3.5 – RESULTATS DE L'ENQUETE :

Mémoire en réponses aux observations, questions et propositions recueillies auprès du public lors de l'enquête publique du 13 février au 14 mars 2024

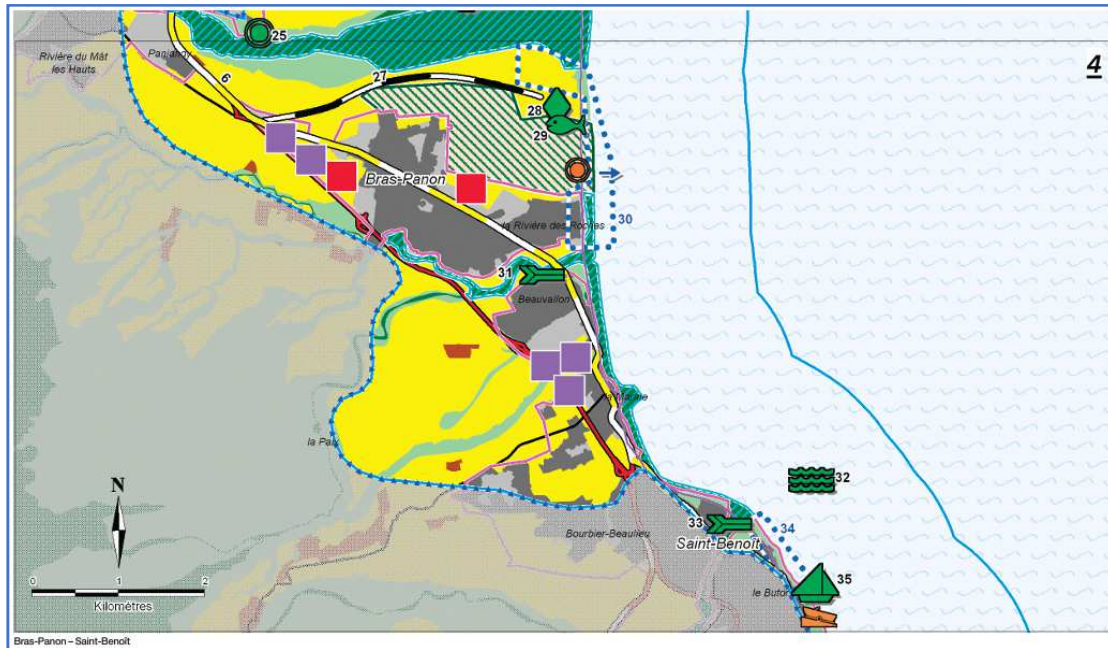
Considère qu'une voie d'accès spécifique pour les poids lourds desservant les carrières de Ma Pensée, « la route des carrières », est indispensable ; elle évitera les risques d'accident et les dégradations de chaussées tant sur Bras Panon que sur Saint Benoit et apportera le calme aux habitants de ces 2 communes.

Un itinéraire dédié via les ER 12 ou 15 doit faire l'objet d'une maîtrise foncière et de travaux pour être réalisé dès l'ouverture de la nouvelle carrière.

La voie spécifique mentionnée par le directeur de la voirie de la commune de Saint-Benoît est évoquée de longue date.

Dans le but d'apporter un éclairage circonstancié de la situation relative à cet aménagement, relayé dernièrement dans la presse locale, nous vous avons transmis, le 06 mars 2024, une note en apport volontaire, dans laquelle figuraient deux courriers adressés respectivement au Préfet de la Réunion et au Maire de la commune de Bras-Panon que nous joignons en annexe à ce mémoire en réponse.

En revanche, une troisième variante (proposition en vert sur le plan ci-dessous) répond quant à elle aux objectifs du projet en présentant le moins d'impact sur le milieu physique, naturel et humain et la compatibilité réglementaire avec les différents plans, programmes et schémas.

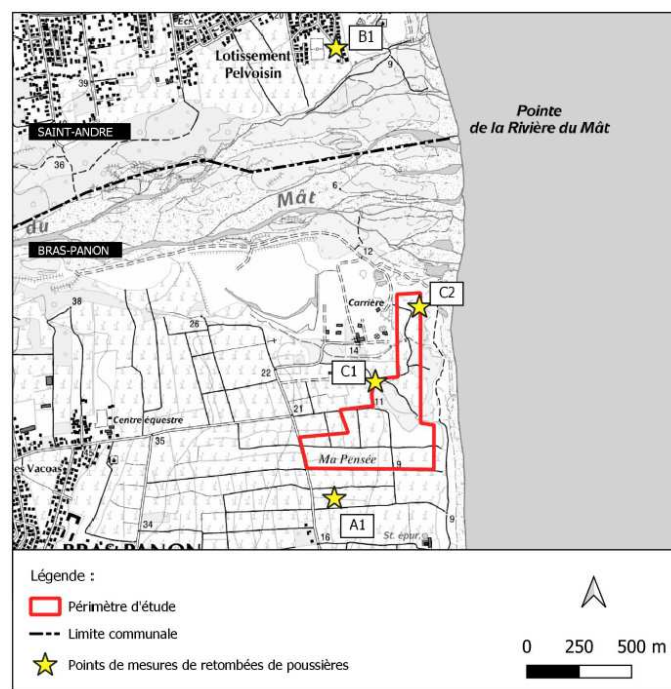
Q 17: La mise en place de jauges de retombées des poussières est-elle prévue tant dans la partie sud de la zone, où les vents du secteur nord, s'ils sont moins fréquents sont néanmoins bien présents, que, comme témoin, dans une zone non impactée par l'exploitation de la carrière ?

L'implantation des jauges doit obligatoirement prendre en compte l'implantation d'une jauge « témoin », en dehors de l'influence des vents soufflant sur la carrière.

Ce n'est pas le cas actuellement et une telle jauge témoin pourrait être implantée à proximité du site « les Vacoas ».

Un plan de surveillance des poussières a été mis en place dans le cadre de la mise en œuvre de l'arrêté préfectoral d'autorisation de la carrière n°2019-706/SG/DRECV complété en 2021, conformément aux exigences de l'article 19.7 de l'arrêté ministériel du 22 septembre 1994 modifié.

Ce plan a été transmis à la DEAL lors de la déclaration de début des travaux.

L'exécution de ce plan a prévu la mise en place de jauges permettant de mesurer les retombées de poussières atmosphériques chaque trimestre aux différents points indiqués. Ce suivi a été confié à la société APAVE.

Quatre points de mesures ont été positionnés dans l'environnement proche de la carrière, notamment au point sud, dénommé A1 sur le plan ci-dessous (Figure 8 de la PJ4.0 page 216/544).

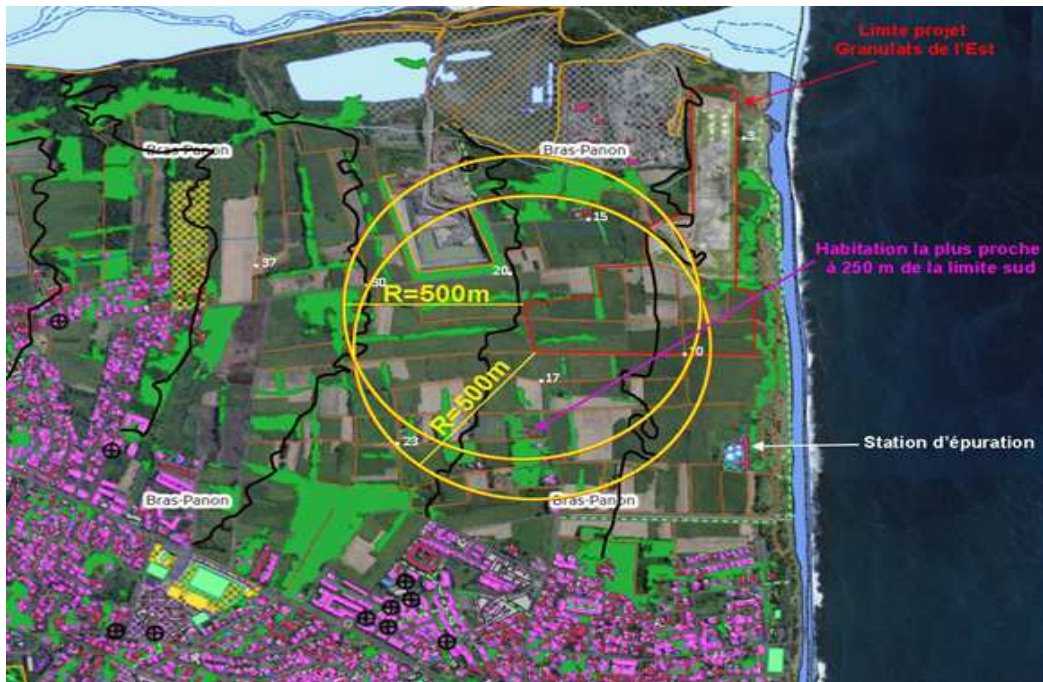
Q 20: Afin de pouvoir visualiser les constructions, habités tout ou partie du temps, se situant à moins de 500m des limites de l'extension prévue, est-il possible de fournir un plan coté matérialisant ces distances ?

La planche fait apparaître plusieurs maisons au sud de la carrière, à une distance entre 250 m et 500 m. Elles pourraient faire l'objet de mesures complémentaires de compensation.

Les emplacements des habitations les plus proches apparaissent dans différents documents cotés, constitutifs du dossier de demande d'autorisation environnementale :

- PIÈCE JOINTE N°1 – PLAN DE SITUATION DU PROJET - AU 1-25 000ème
- PJ4.0-Etude Impact : figure 59 page 164/544
- PJ4.0-Etude Impact : figure 68 page 178/544
- PJ4.0-Etude Impact : figure 88 page 217/544
- PJ4.0-Etude Impact : figure 89 page 220/544
- PJ4.0-Etude Impact : figure 103 page 295/544
- PJ4.0-Etude Impact : figure 104 page 298/544
- PJ4.0-Etude Impact : figure 107 page 303/544
- PJ4.0-Etude Impact : figure 110 page 313/544
- PJ4.0-Etude Impact : figure 117 à 122 pages 332 à 337/544
- PJ4.0-Etude Impact : figure 123 page 352/544
- GRANULATS DE L'EST-Ma Pensée réponse avis MRAe 23-10-2023 : page 18/102
- GRANULATS DE L'EST-Ma Pensée réponse avis MRAe 23-10-2023 : page 25/102

La figure 123 (page 352/544), incluse dans le chapitre XVIII.3 relatif à l'évaluation des enjeux sanitaires ou environnementaux à protéger, fait apparaître en rose, les habitations les plus proches à plus de 250 m au sud-ouest de la limite du projet.

La figure 8 de la page 45/544 de la pièce PJ4.0-étude d'impact représente, sur un fond de vue aérienne, à l'échelle 1/200°, l'emplacement des habitations les plus proches de la limite sud-ouest du projet (voir Annexe 1 de ce mémoire).
